DITTA ITALCROMATURA S.R.L.

PROGETTO DI MODIFICA IMPIANTO GALVANICO

INTEGRAZIONI

Riferimento: Comunicazione Prot. n. 71616 del 31/10/2018

Figura 3. Schema impianto e utilizzo risorsa idrica: attuale proposta (consumo totale 55.000 m³/anno)

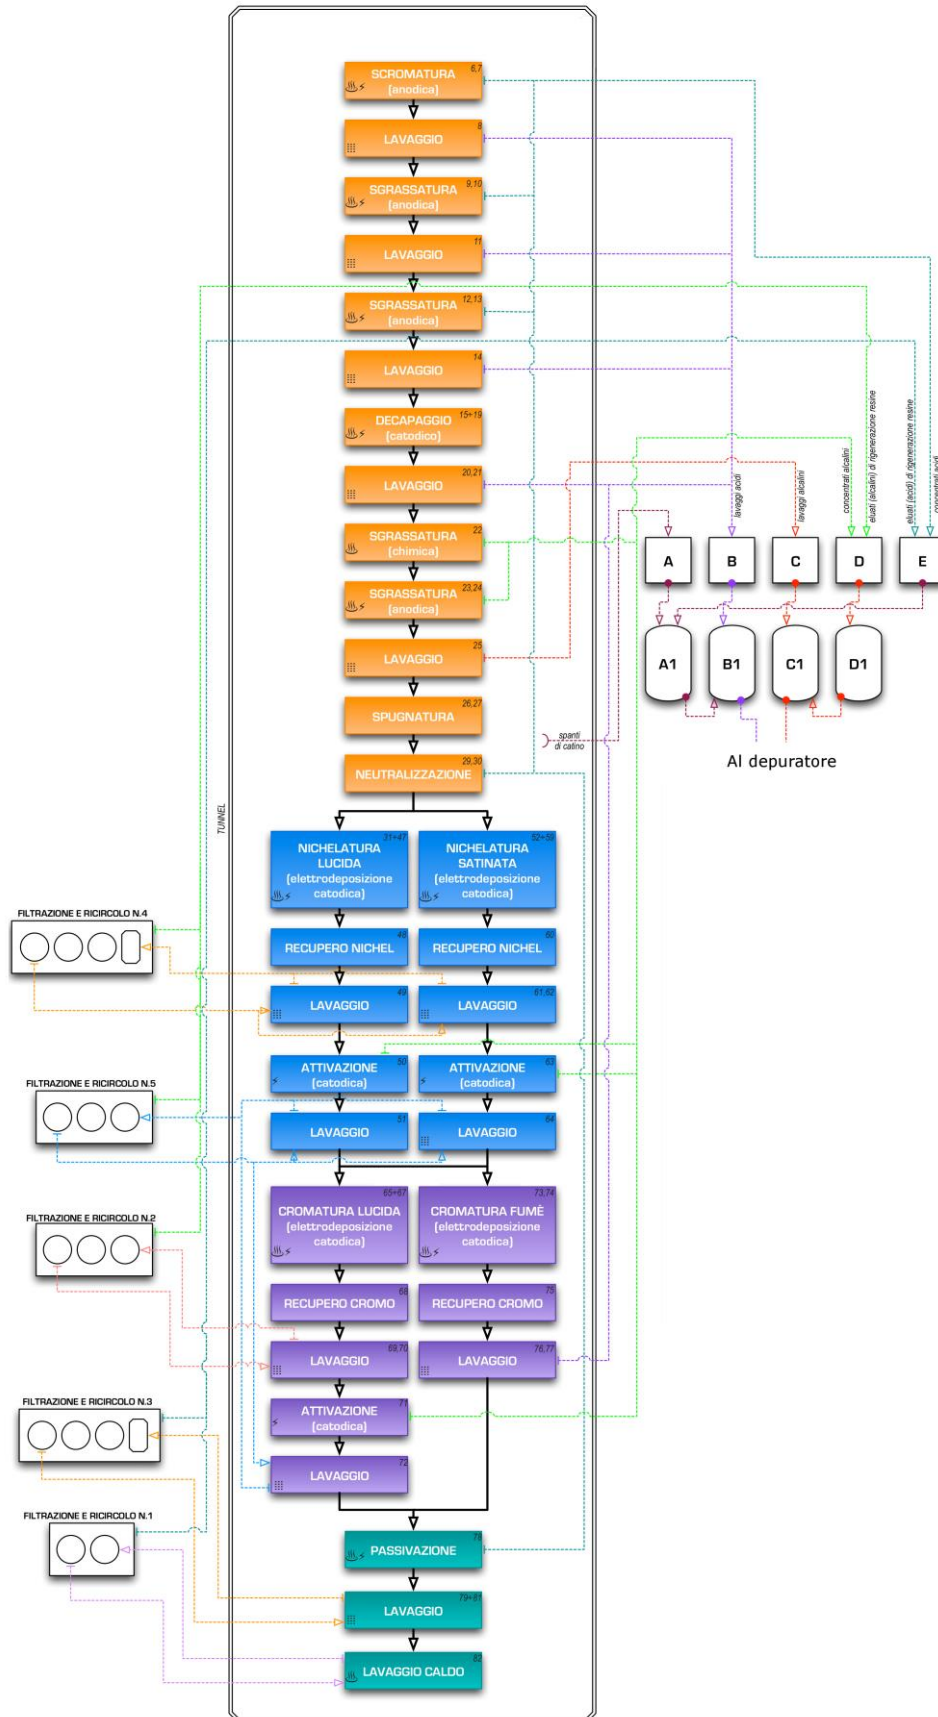
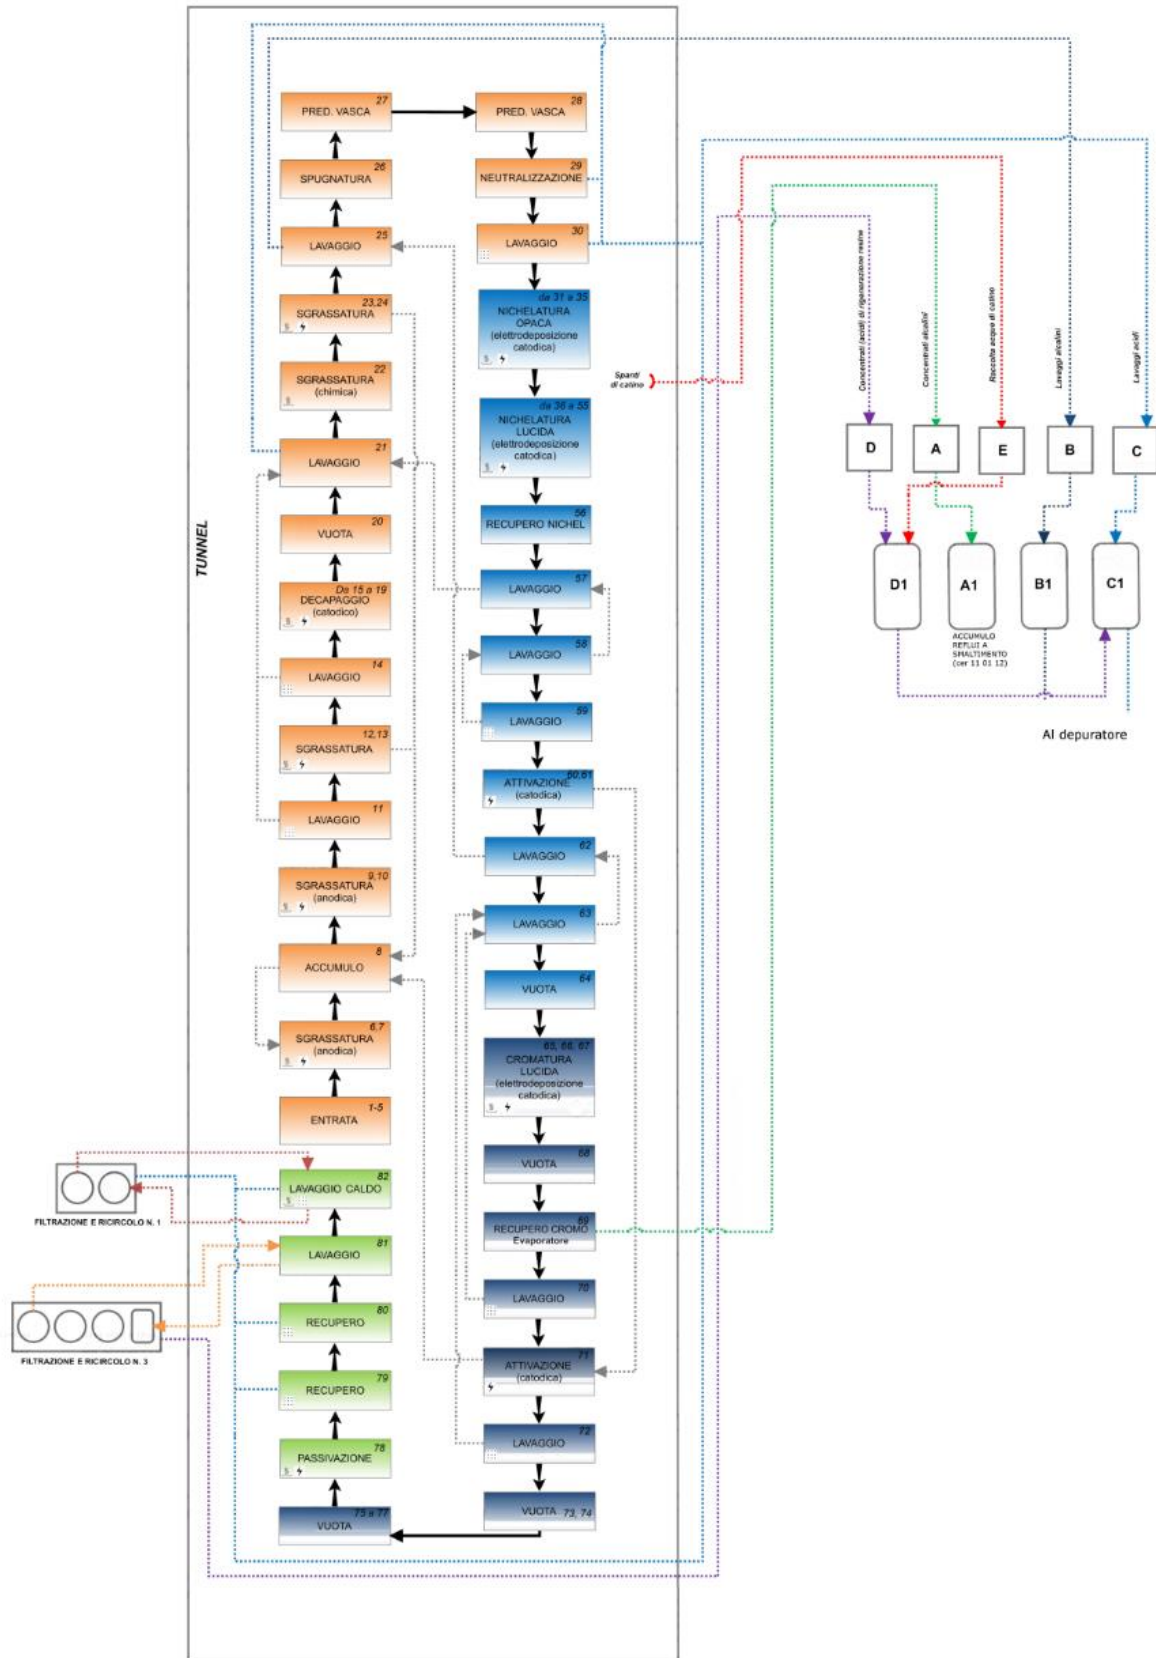
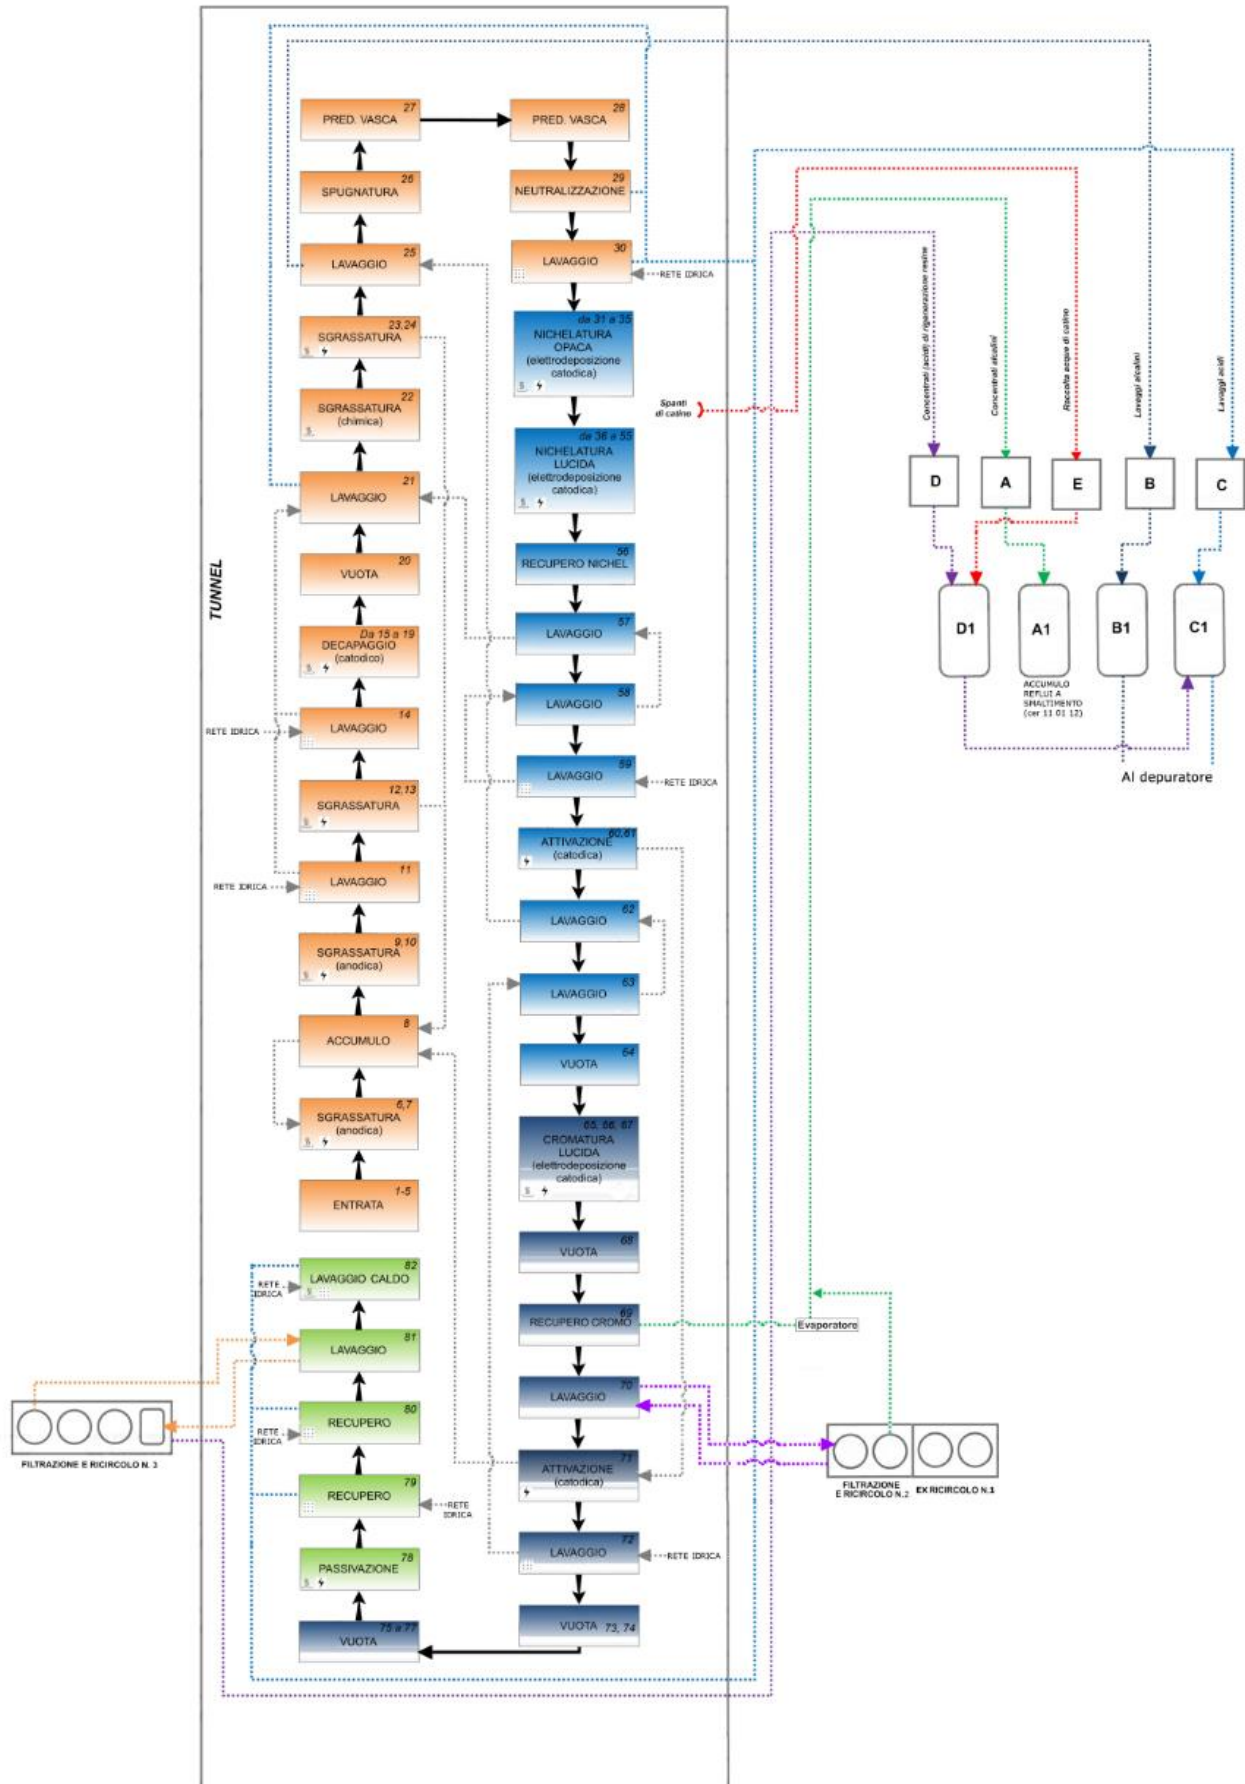
- diversa posizione del riciclo n. 2: nella precedente proposta il riciclo numero 2 era inserito alla posizione 58; la qualità dei prodotti finiti così ottenuti non era però tale da soddisfare le esigenze di mercato. Si è quindi proceduto con varie sperimentazioni, fino a trovarne utilizzo alla posizione n. 70;

- spostamento dell'impianto di riciclo nr 1: il riciclo numero 1 era utilizzato "al bisogno" nella vasca 82 secondo particolari condizioni (tipo di oggetto da trattare con finitura grossolana); ci si è resi conto che di fatto non veniva mai utilizzato. Discutendo con il tecnico del depuratore è emerso che si poteva migliorare il trattamento delle acque del riciclo 2. Sono state fatte delle prove (attualmente ancora in corso) da cui è emerso un miglioramento dei lavaggi con una pur modesta diminuzione di consumo d'acqua; il riciclo è andato quindi ad integrare e potenziare il riciclo 2, in particolare per migliorare il trattenimento dei metalli e del boro;

- diversa configurazione delle acque riutilizzate in cascata per i lavaggi alle vasche 57, 58 e 59, ed eliminazione dell'utilizzo di acqua di rete alla vasca 58.

- 2) Utilizzo di impianti di RICIRCOLO totale: tecnologia già sperimentata e non applicabile, in quanto non garantisce un adeguato potere lavante. Si propone l'inserimento di un nuovo ricircolo parziale (ricircolo 2 - Figura 3);

- 3) Utilizzo di EVAPORATORI: sono applicabili solo su vasche di recupero. Dalle prove eseguite, l'unica applicazione possibile è quindi sulla vasca n. 69 di lavaggio statico (formazione di schiume), come da proposta attuale (Figura 3); si può al più aumentare la capacità dell'evaporatore già presente;

Figura 4. Consumo idrico (ultimi 12 mesi) e superficie trattata annuale

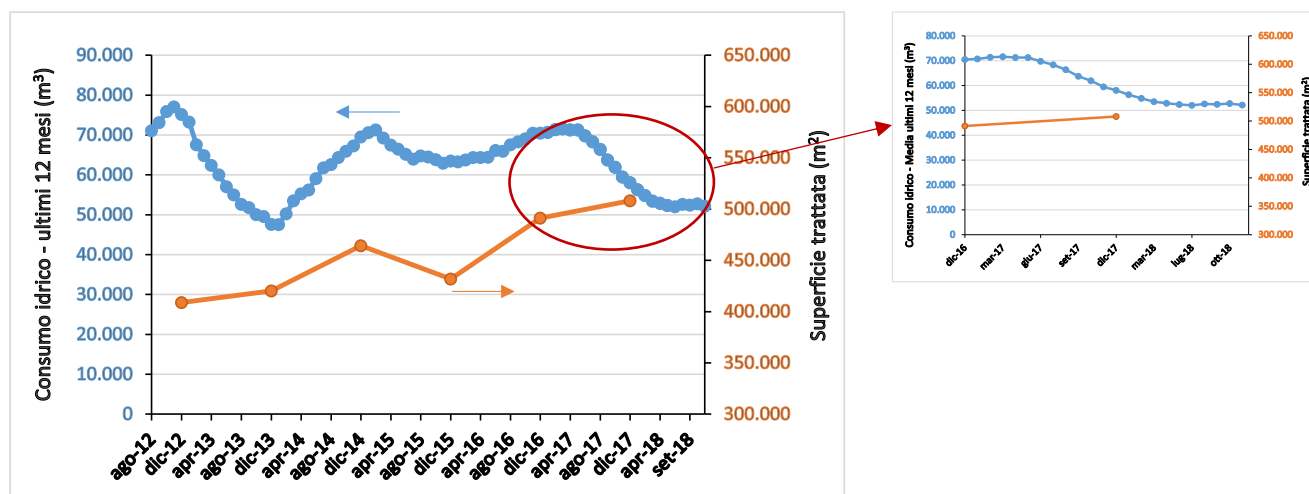
Si nota che il consumo di acqua segue, per alcuni periodi (dic 13 – dic 16) l'andamento della superficie trattata: maggiore è la superficie trattata, maggiore è l'acqua consumata, e viceversa. Si nota inoltre come le nuove tecnologie proposte sui lavaggi implementate dalla ditta nell'ultimo anno (da agosto 17 a tutt'oggi) abbiano permesso di diminuzione dell'utilizzo della risorsa idrica.

Si rileva che da dicembre 2015 a dicembre 2017 vi è stato un considerevole aumento della superficie trattata, pari a circa 25 %; contemporaneamente si osserva una diminuzione del consumo della risorsa idrica pari a circa il 18% (da 62.000 m³/anno a 51.000-55.000 m³/anno). Tale diminuzione è frutto delle nuove tecnologie per i lavaggi introdotte dalla ditta nell'ultimo periodo.
